ELEWACJA POŁUDNIOWA

"PRO-POMIAR" s.c. ul. Legionów 59, 42-200 Częstochowa tel. 34/ 361 61 35, e-mail: propomiar@interia.pl	
INWESTOR	Miasto Będzin ul. 11 Listopada 20 42-500 Będzin		
ADRES BUDYNKU	ul. Turniejowa 5 42-500 Będzin działka nr ewid. 36/12 obręb Będzin km. 2		
NAZWA OPRACOWANIA	ZMIANA DO PROJEKTU "Termomodernizacja budynku Przedszkola Miejskiego nr 2 wraz z rozbudową" w Będzinie		
PRZEDMIOT RYSUNKU	Termomodernizacja budynku Przedszkola Miejskiego nr 2 w Będzinie. Elewacja południowa - docieplenie	SKALA	RYS. 1:100 7
OPRACOWAŁ	mgr inż. GRZEGORZ WOŹNIAK		10.2012
PROJEKTOWAŁ	mgr inż. arch. BEATA KRÓL nr upr. UAN-VIII/83861/102/90		10.2012
SPRAWDZIŁ	mgr inż. arch. ANNA MENTEK upr. Bud. Nr UAN-Upr. 535/89		10.2012

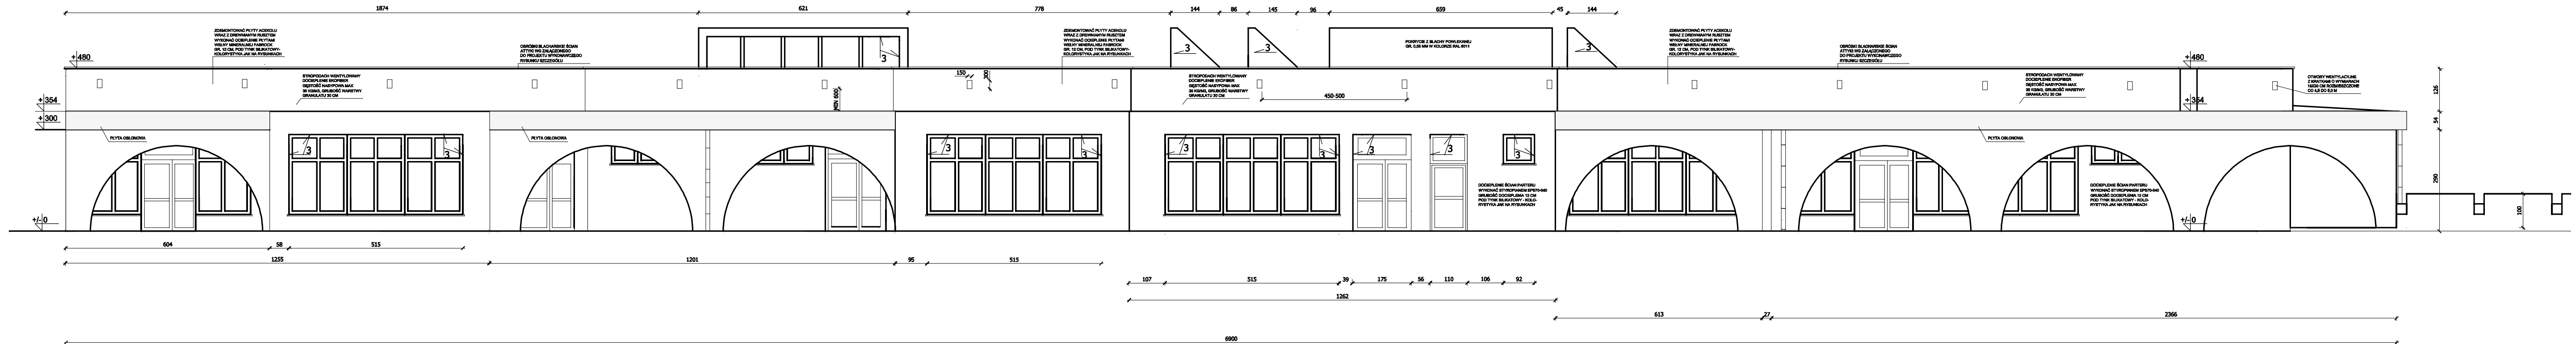
1. PODCZAS ROBÓT DOCIEPLENIOWYCH NIE ZAKLEJAĆ OTWORÓW WENTYLACYJNYCH, JEDYNIIE ZABEZPIECZYĆ JE SIĄTKĄ!
2. PRZED PRZYSTĄPIENIEM DO ROBÓT DOCIEPLENIOWYCH STROPODACHU OCZYŚCIĆ POWIERZCHNIĘ STROPU NAD PARTEREM Z RESZTEK WĘLNY I IN. ZANIECZYSZCZEŃ
3. DOCIEPLENIE OŚCIEŻY OKIENNYCH, DRZWIOWYCH ORAZ ŚCIANY ŚWIETLIKÓW NA NA DACHU WYKONAĆ STYROPIANEM O PODWYŻSZONYCH WŁASNOŚCIACH TERMOCZNYCH EPS70-032, GRUBOŚĆ OCIEPLENIA 3 CM. KOLORYSTYKA OŚCIEŻY I ŚCIAN ŚWIETLIKÓW ZGODNA Z KOLEM ŚCIAN I ATTKY (OZNACZENIE NA RYSUNKU 3)
4. ZAMUROWAĆ OTWORY WENTYLACYJNE W ATTYCE, WYKONAĆ NOWE O WYM. 15X30 CM, DOLNA KRAWĘDZ OTWORU 30 CM POWYŻEJ WARSTWY DOCIEPLENIA, ZAMONTOWAĆ KRATKI WENTYLACYJNE Z SIĄTKAMI PRZECIW OWADOM I PTAKOM

5. PŁYTĘ OSŁONOWĄ RYNIEN W CZĘŚCI Z POCIENIAMI ZDEMONTOWAĆ, WYKONAĆ OCIEPLENIE, WYMIENIĆ PAS PODRYNNOWY I RYNNY. WYKONAĆ NA PŁYCIE TYNK SILIKATOWY W KOLORZE ATTKY, PŁYTY ZAMONTOWAĆ PONOWNIE Z WYWINIĘCIEM BLACHY Z PASA PODRYNNOWEGO NA PŁYTĘ
6. WSZYSTKIE OBRÓBKI BLACHARSKIE, RYNNY I RURY SPUSTOWE WYKONAĆ Z BLACHY POWLEKANEJ GR. 0,55 MM W KOLORZE RUDO BRĄZOWYM RAL 8017. GŁÓWNE DRZWI WEJŚCIOWE DO PRZEDSZKOLA I ŻŁOBKA WRAZ Z DRZWIAMI WIATROŁAPÓW, DTRZWI DO ZAPLECZA KUCHNI ORAZ DRZWI DO KORYTARZA KUCHNI A PROFILI ALUMINIOWYCH W KOLORZE ZIELONYM RAL 8011. POZOSTAŁA STOLARKA DRZWIOWA I OKIENNA W KOLORZE BIAŁYM.
7. TYLNE ŚCIANY ŚWIETLIKÓW DACHOWYCH, KRYTYCH PAPA, PO TERMOMODERNIZACJI POKRYĆ BLACHĄ PŁASKĄ POWLEKANĄ GR. 0,55 MM W KOLORZE ZIELONYM RAL 8011
